**PORTUGALETEKO SUNC-1 HIRI-LURZORU FINKATUGABEKO AREAREN
HIRI-ANTOLAMENDUKO PLAN BEREZIAREN 1. ALDAKETA**

*MODIFICACIÓN Nº 1 DEL PLAN ESPECIAL DE ORDENACIÓN URBANA
DEL ÁREA DE SUELO URBANO NO CONSOLIDADO SUNC-1 DE PORTUGALETE*

Julio 2018 Uztaila

AJURIAGUERRA TRES, SLP
Sociedad de Gestión Urbanística

ERREFERENTZIA / REFERENCIA: OR-06-A

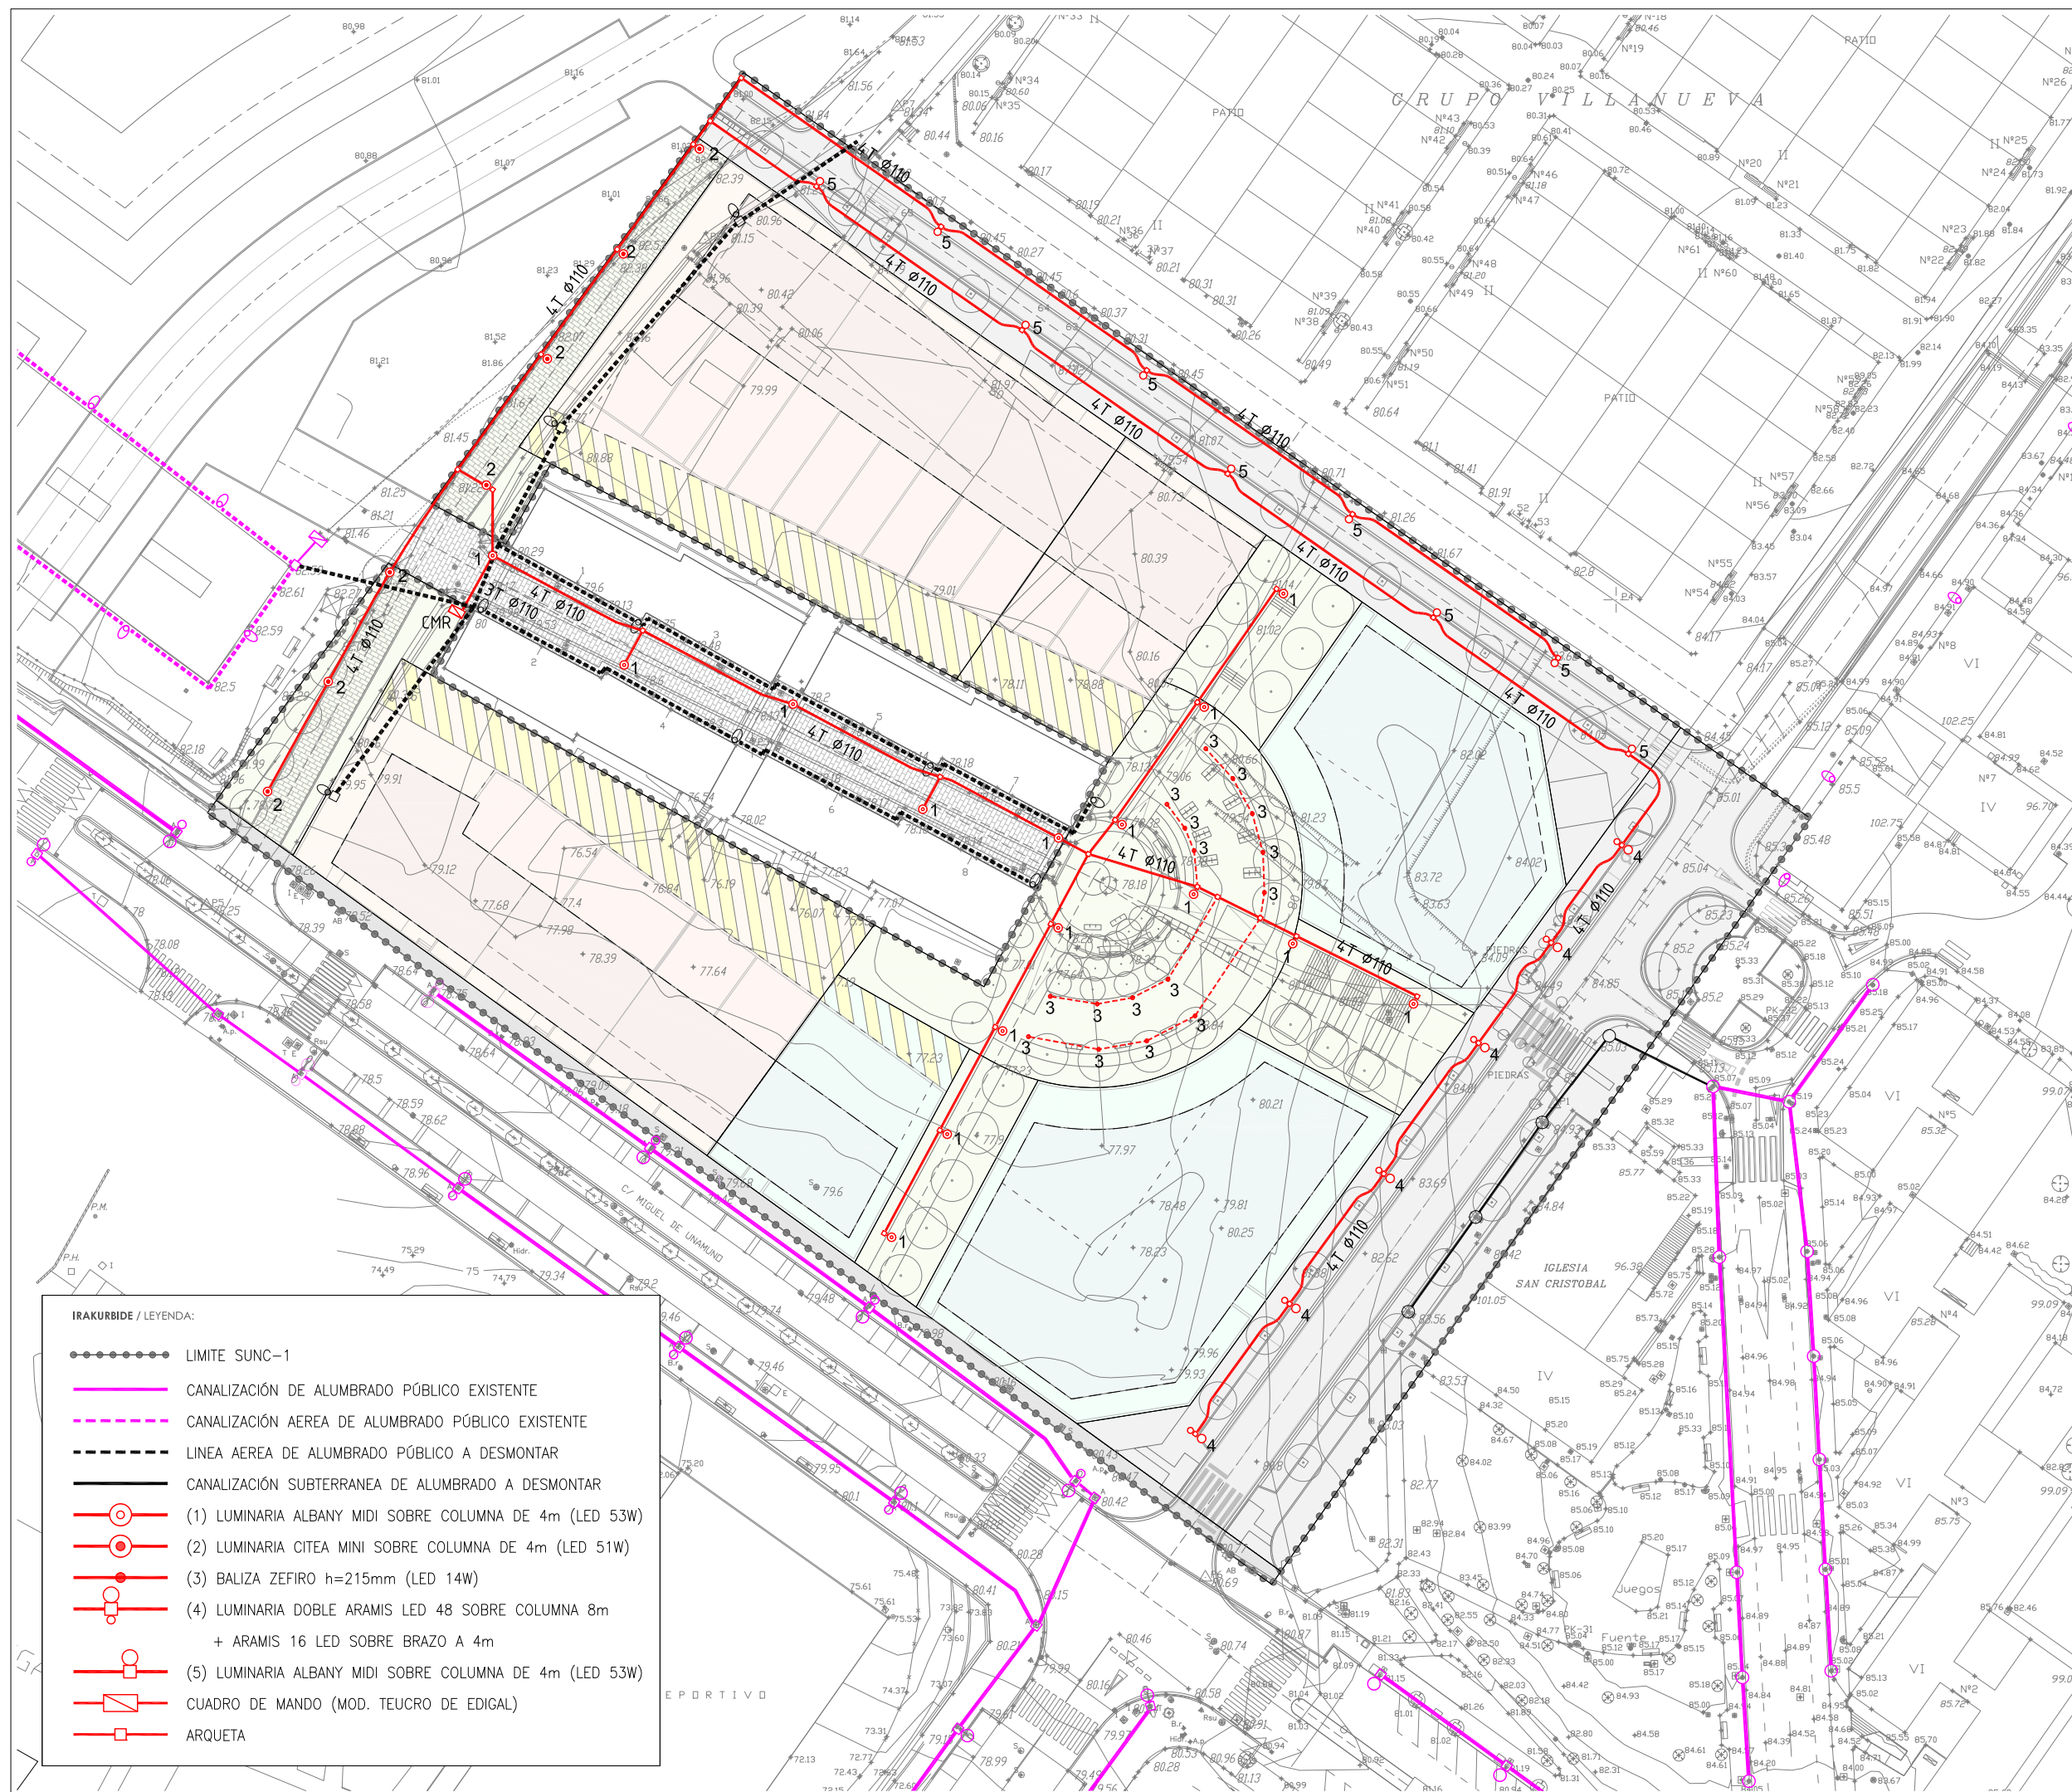
- Plano F13 / OR-02-B.- No se define la acometida de recogida de fecales de los edificios SZR-2.1 y 2.2.
- Plano F18 / OR-06-A.- Los corredores peatonales que conectarán avda. Repélega con el espacio libre central ELP-3 deberán estar alumbrados como cualquier zona peatonal de uso público. Tal y como está planteado en la documentación gráfica, la instalación se incluirá en el proyecto de construcción de los edificios residenciales; en caso de que se pretenda que sea de otra manera, igual que con la recogida de pluviales, debe quedar reflejado en los planos.

- Plano 13 / OR-02-B. Se ha definido en dicho plano la acometida de recogida de fecales de los edificios de SZR-2.1 y SZR-2.2.
- Plano 18 / OR-06-A. Al igual que la red de saneamiento de pluviales, la definición del sistema de alumbrado de estos espacios deberá definirse bien en el Proyecto de urbanización que se redacte para el conjunto del ámbito, bien en los Proyectos de definición de la edificación, dependiendo del instrumento que se utilice para definir las obras de urbanización de dichas franjas, puesto que se sitúan en parcela privada.
